Oggetto: Progetto di un impianto eolico composto da 11 aerogeneratori di potenza pari a 4,5 MW ciascuno, per una potenza complessiva di 49.5 MW, da realizzarsi nei comuni di Morcone (BN) e Campolattaro (BN) e Pontelandolfo (BN) presentato dalla RENEXIA. **PRESENTAZIONI OSSERVAZIONI AL PROGETTO SOTTOPOSTO A VALUTAZIONE AMBIENTALE DI COMPETENZA STATALE AI SENSI DEL D.Lgs. 152/2006 codice procedura 5522 del 09/09/2020."Osservazioni alla ripubblicazione del 22 ottobre 2021"**

OSSERVAZIONI SULLO STUDIO DI IMPATTO AMBIENTALE PER IL PROGETTO DELL'IMPIANTO EOLICO RENEXIA - MORCONE

Nell'elaborato REMCA_D41B, ci si limita alla valutazione dell'impatto visivo

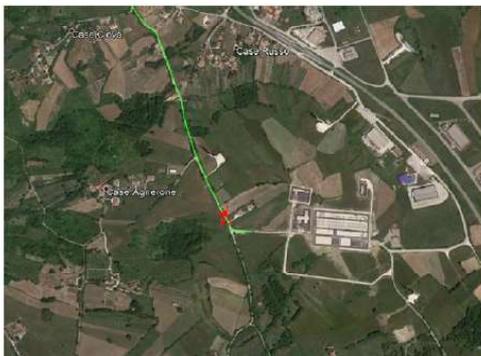
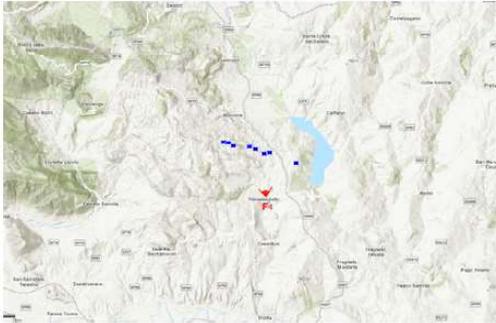
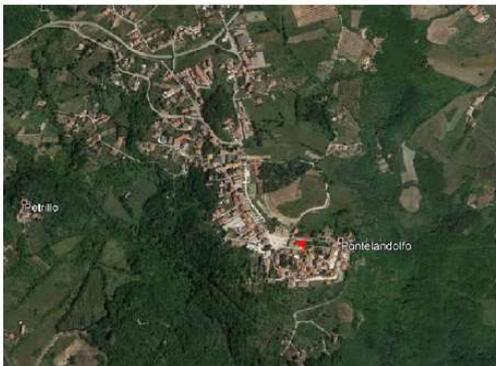
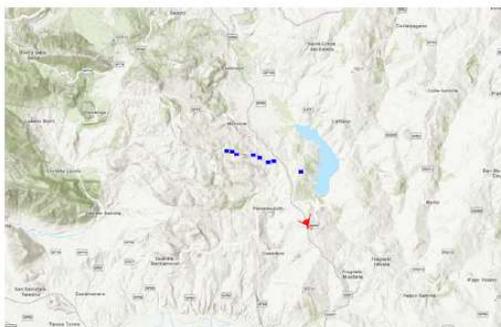
La documentazione prodotta con la REV1 del progetto, come detto prima, risulta ancora carente di render/fotoinserti (***ne sono stati prodotti solamente 5 e non su immagini reali***) descrittivi dell'impatto visivo degli aerogeneratori in progetto e di quelli attualmente in esercizio su tutti i beni tutelati ai sensi della parte seconda e terza del D.Lgs 42/2004, per le porzioni rientranti nelle aree contermini, ovvero per le porzioni di territorio interessato costituito dall'insieme dei punti di vista da cui l'impianto è visibile.

Appare evidente che quanto prodotto non è conforme a quanto stabilito dalle linee guida del D.M. 10.09.2010, che IV al punto 3.1 dell'allegato IV recita quanto segue:

- ❖ ***essere realizzato su immagini reali ad alta definizione;***
- ❖ ***essere realizzato in riferimento a punti di vista significativi;***
- ❖ ***essere realizzato su immagini realizzate in piena visibilità (assenza di nuvole, nebbia, ecc.);***
- ❖ ***essere realizzato in riferimento a tutti i beni immobili sottoposti alla disciplina del D.Lgs. n. 42/2004 per gli effetti di dichiarazione di notevole interesse e notevole interesse pubblico.***
- ❖ ***verifica, attraverso sezioni-skyline sul territorio interessato, del rapporto tra l'ingombro dell'impianto e le altre emergenze presenti anche al fine di una precisa valutazione del tipo di interferenza visiva sia dal basso che dall'alto, con particolare attenzione allorché tale interferenza riguardi le preesistenze che qualificano e caratterizzano il contesto paesaggistico di appartenenza***

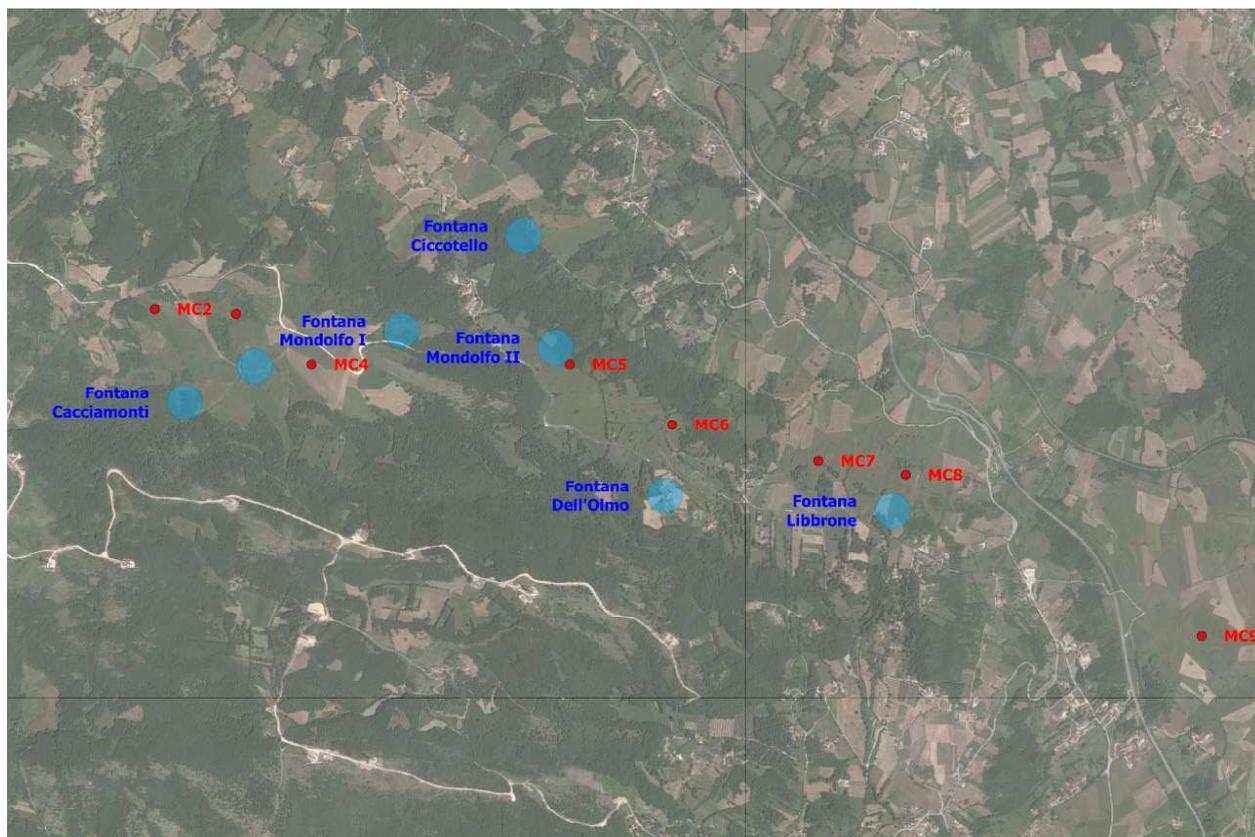
Il layout di impianto non valuta l'interferenza delle opere con il reticolo idraulico e con la molteplicità di sorgenti presenti nell'area.

In particolare l'aerogeneratore individuato con la sigla **MC5**, è posizionato ad una quota maggiore rispetto a quella della sorgente denominata "Fontana Mondolfo II" e a pochissima distanza da quest'ultima.

Tale circostanza fortemente impattante, risulta essere un potenziale presupposto per l'alterazione del flusso idrico che alimenta la sorgente.

Si riportano in seguito le planimetrie generali e di dettaglio, che indicano la posizione degli aerogeneratori e il buffer da questi ultimi di 256 metri e quindi l’impatto sulle infrastrutture stradali esistenti.

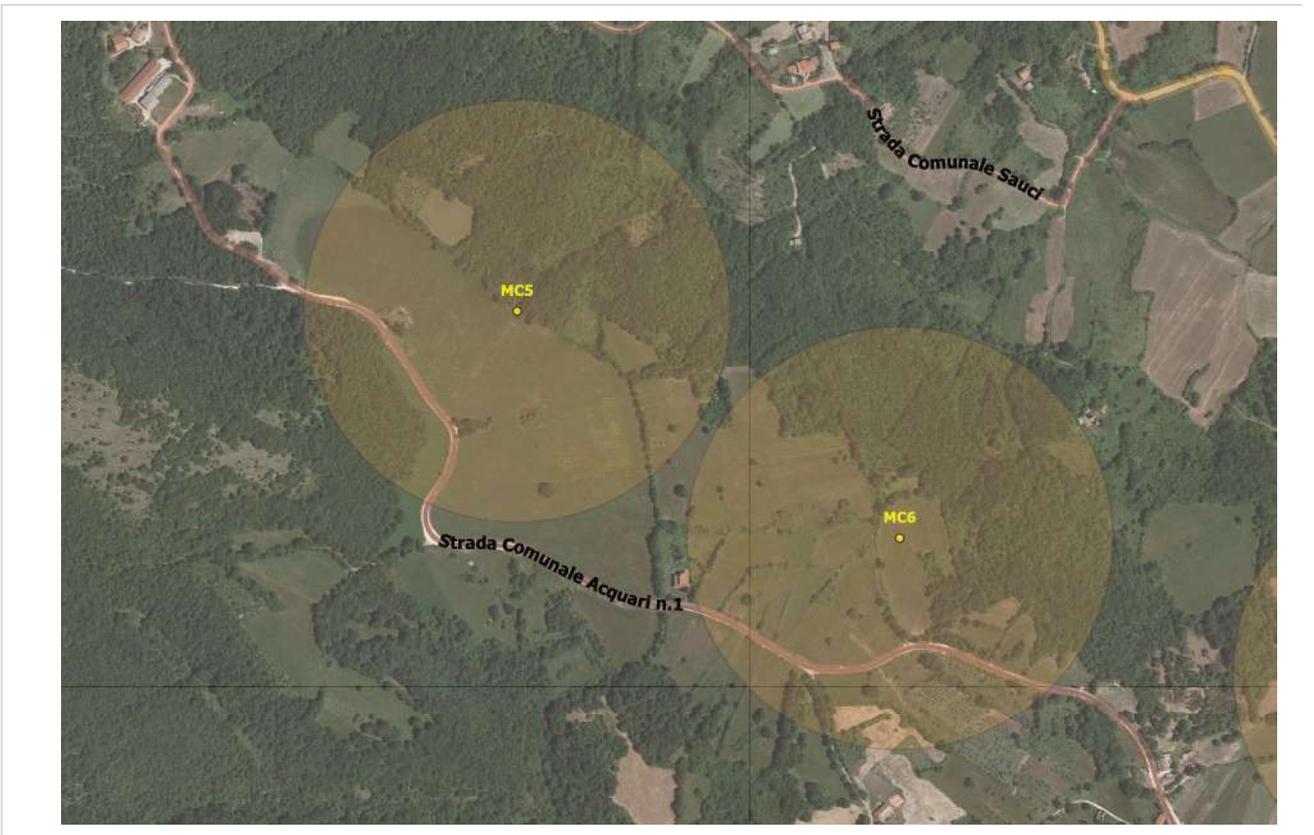
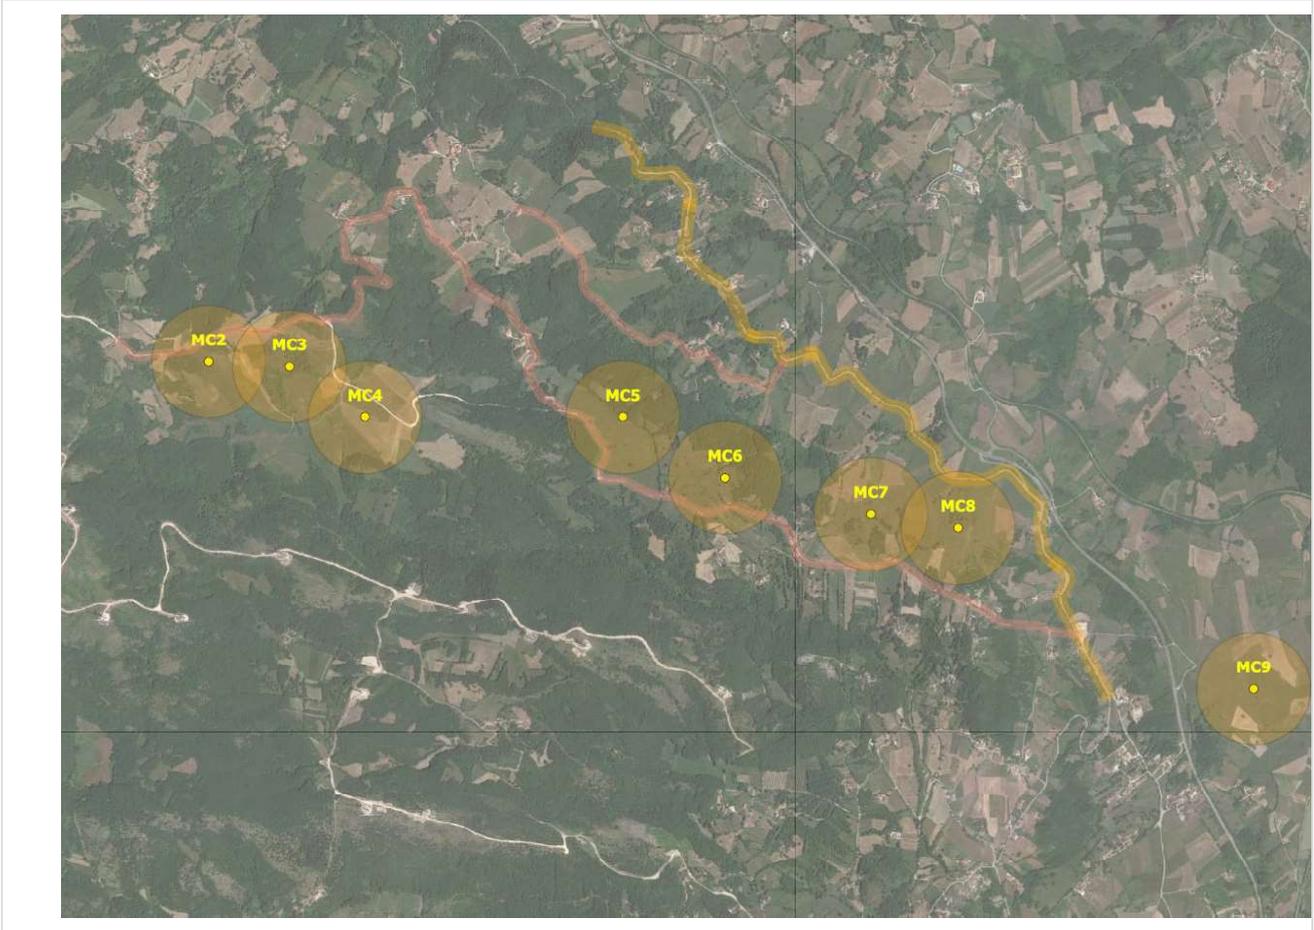
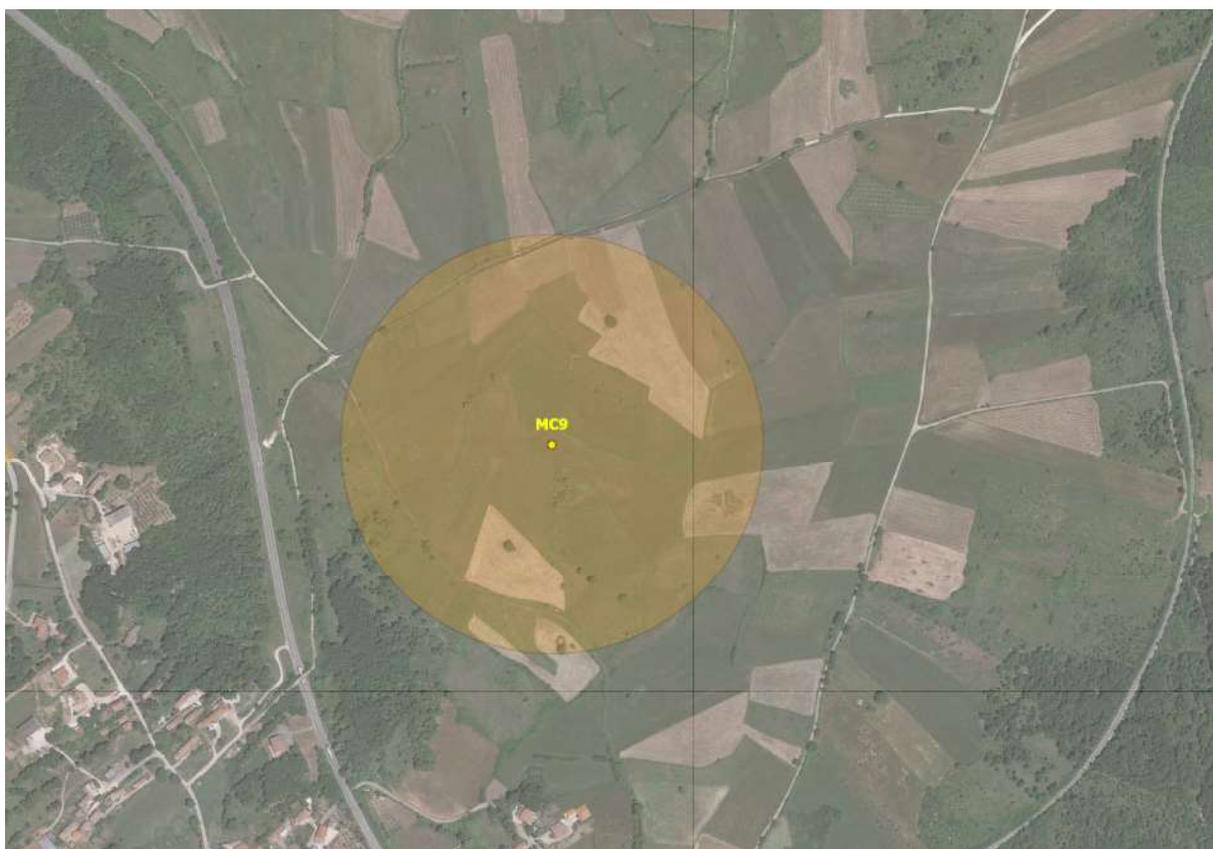
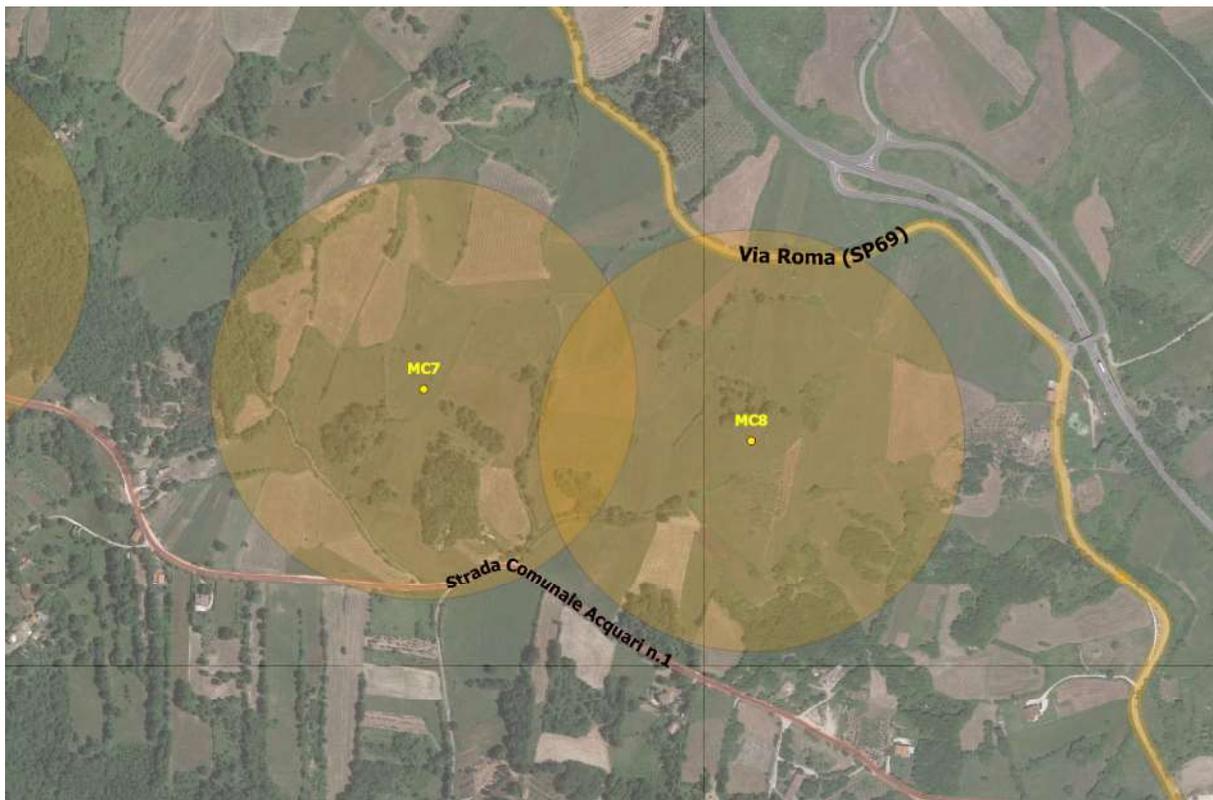
Dall’analisi elaborata dallo scrivente peraltro confermata anche del progettista, si evidenzia che nel buffer di 255,93 (rottura organi rotanti), ricadono sia strade comunali che strade Provinciali (SP69), quest’ultima non segnalata negli elaborati progettuali di RENEXIA.

Lo scrivente riscontra tale distanza e la riporta sulla planimetria seguente

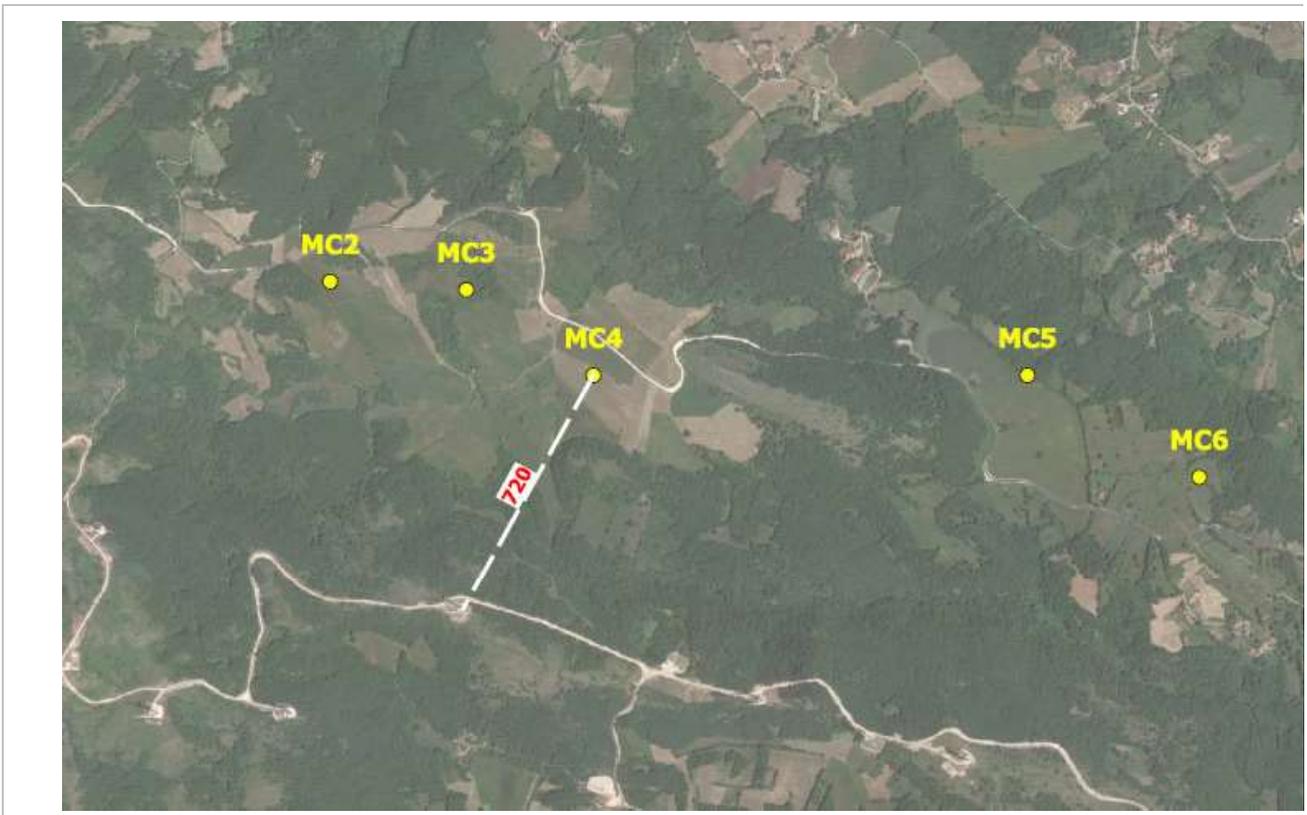
Nell'elaborato REMCA_D15_REV1, il progettista riporta una distanza dell'aerogeneratore MC4, rispetto agli altri parchi pari a 719,80 metri (<810 metri).
